# PROPUESTAS DE MEJORAS AL DISEÑO DE DETALLE DE LA PLMQ

## 17. ESTACIÓN 10 – UNIVERSIDAD CENTRAL

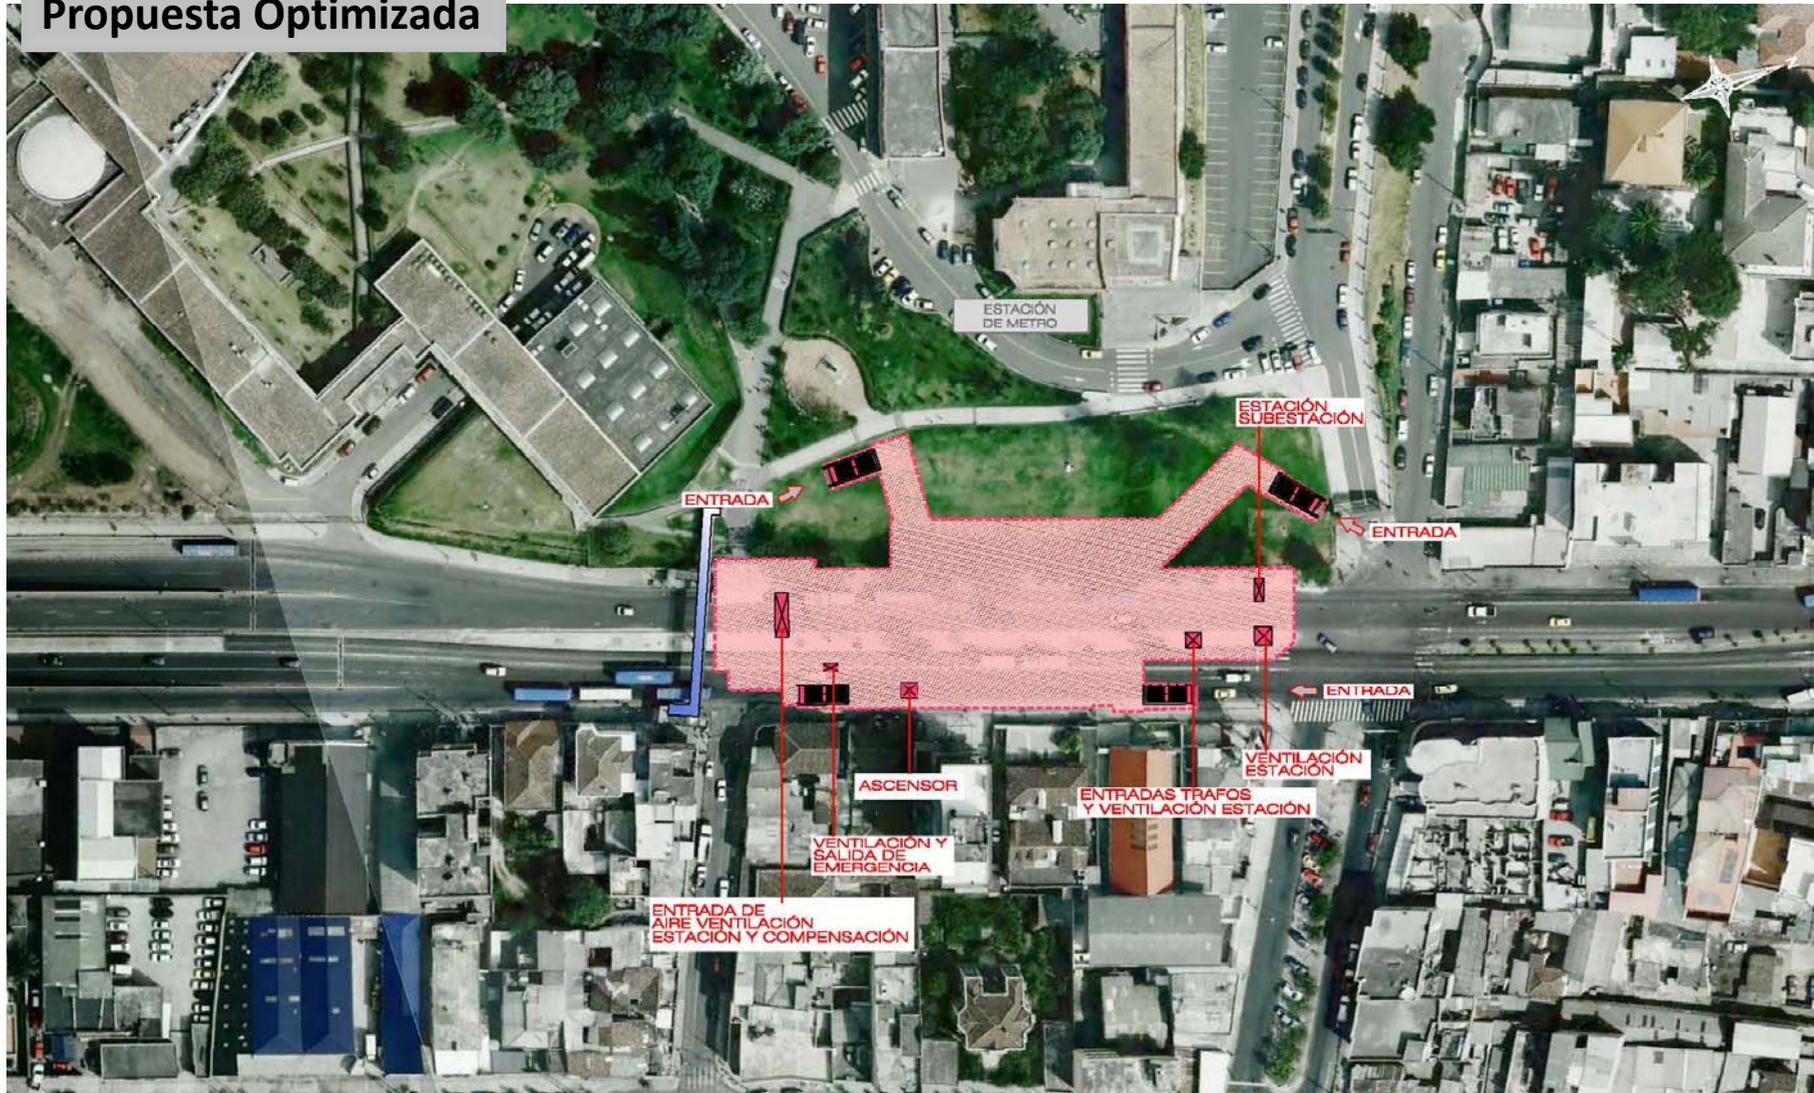
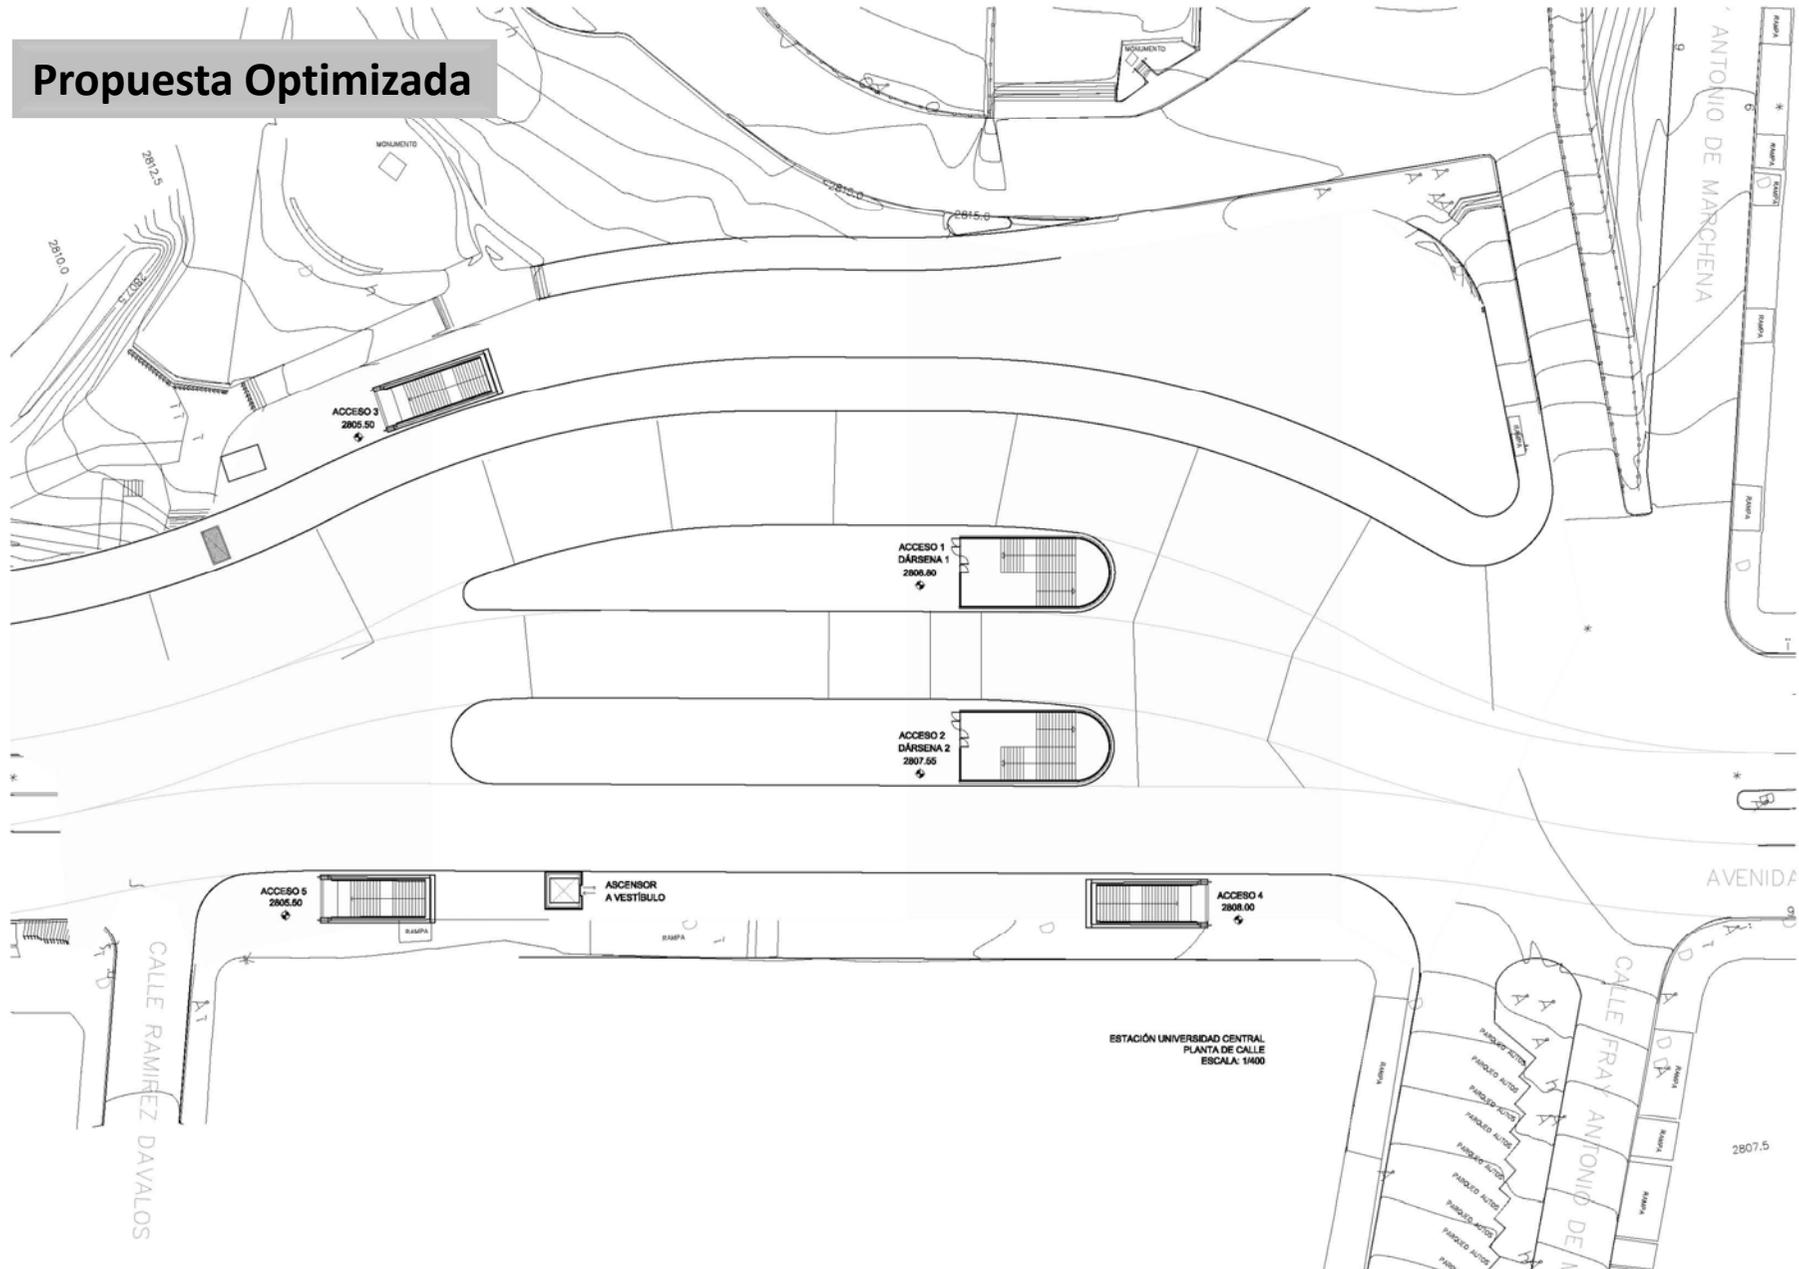
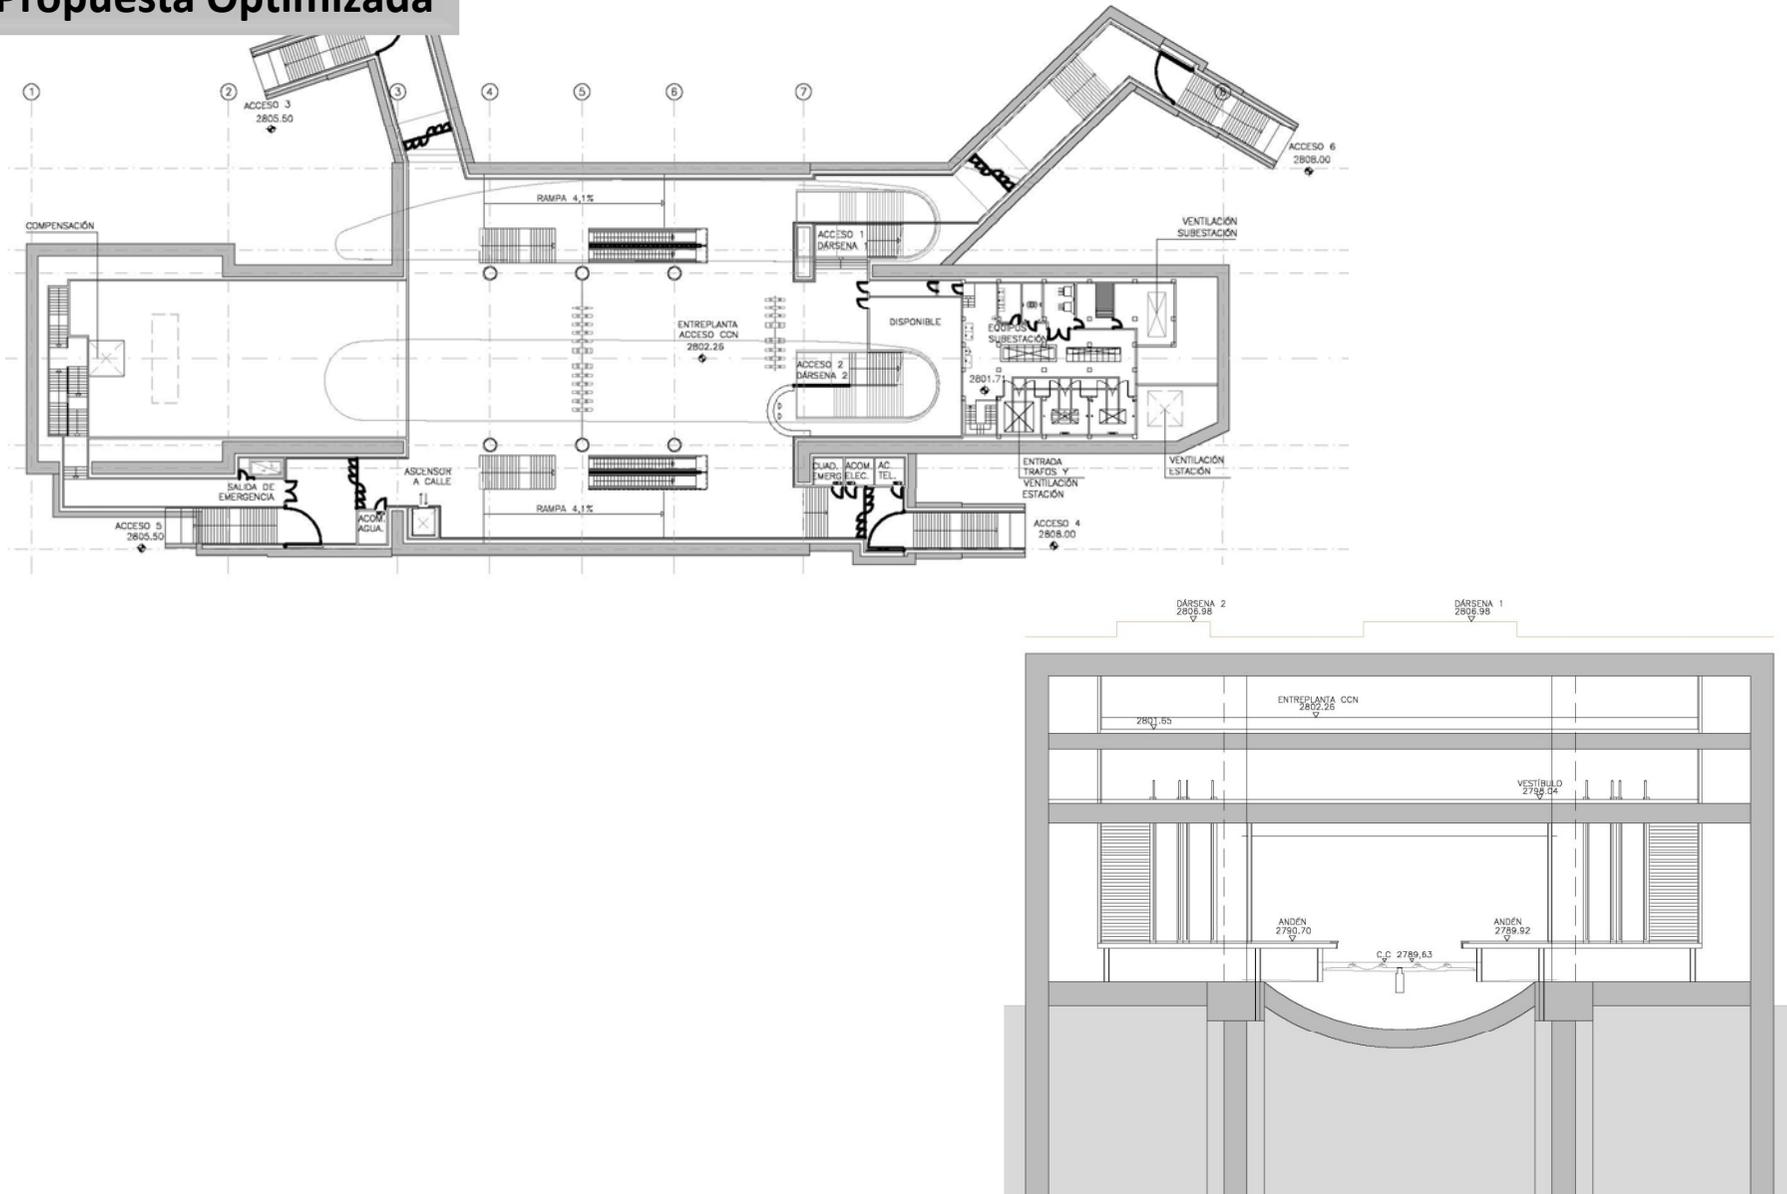
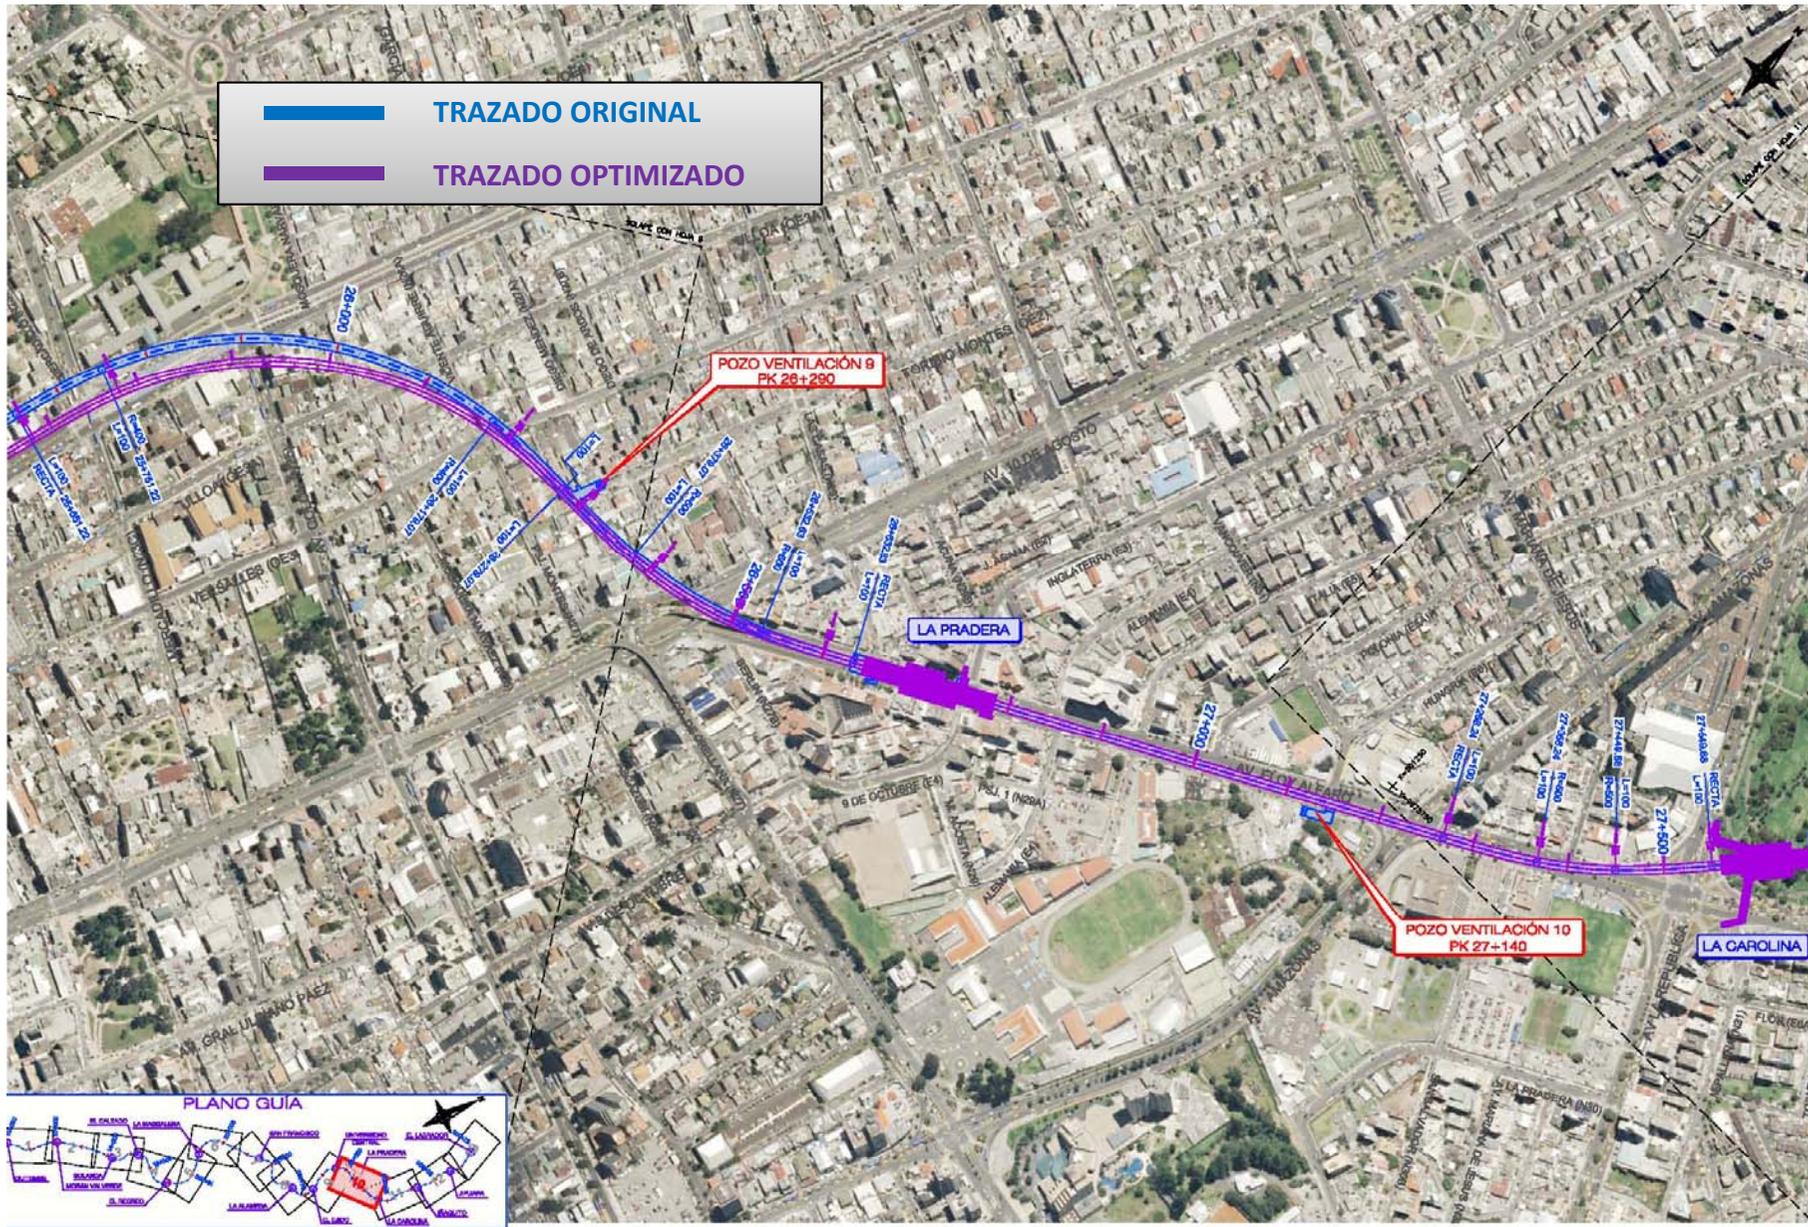
- 1) Reposicionamiento de la estación, desplazándola al Este lo que reduce la excavación de la misma al ser la cota de calle en la Av. América varios metros inferior a la de la zona de la Universidad
- 2) Rediseño de la estación, que se configura íntegramente con pantallas y se elimina la ejecución de galerías en mina para conectar vestíbulo con andenes

- ✓ La nueva posición de Universidad Central permite reducir la profundidad y la afección en la av. América se minimiza al plantear un desvío de tráfico que mantiene el número de carriles
- ✓ La ubicación en calle de la estación permite situar en superficie (precisamente en la zona de desvío de tráfico) un intercambiador con buses que integraría aquí Seminario Mayor
